# Snekkevika

Rapport synfaring 18.08.22

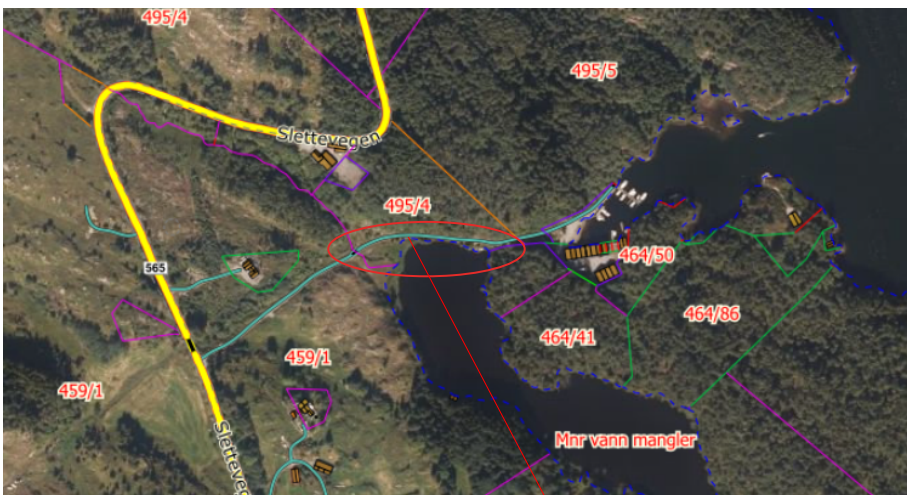
Langs vegen inn mot brua går det ein grøftebekk som endar i elva tett ved der elva krysser vegen.

Det ligg lenser i vatnet utfor elveutløpet, truleg i samband med bygging av ny fylkesveg. Det bør vurderast tilsvarende krav ved framtidig utbygging.
